Boletim Técnico 22

Data: 27/01/2023

Conjunto queimador piloto fogões a gás linha Europa

67005/904 - Direcionador de chama

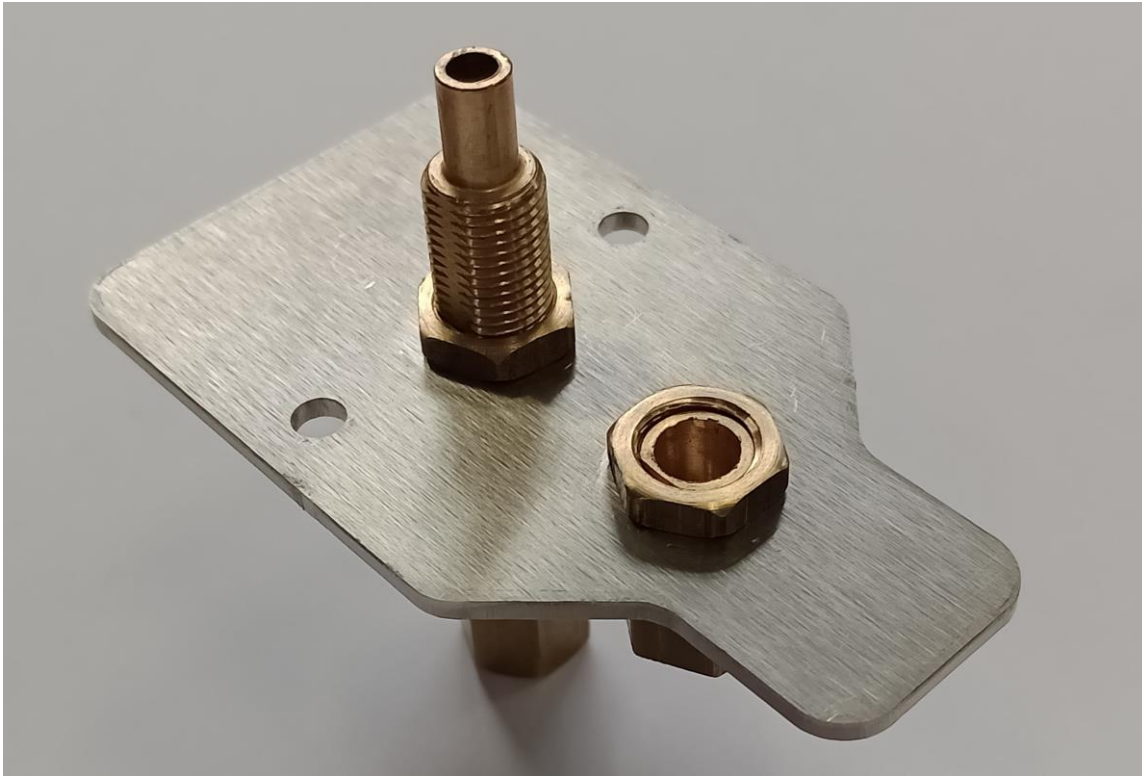
Junto ao bloco piloto 67209/950 foi desenvolvido o direcionador de chama 67005/924, que é encaixado no tubo da saída de gás do conjunto piloto.

*** Para substituição do bloco 67009/905, deve-se solicitar 1 unidade do bloco piloto 67209/950 e 1 unidade do direcionador de chama 67005/924 para cada queimador principal do fogão**
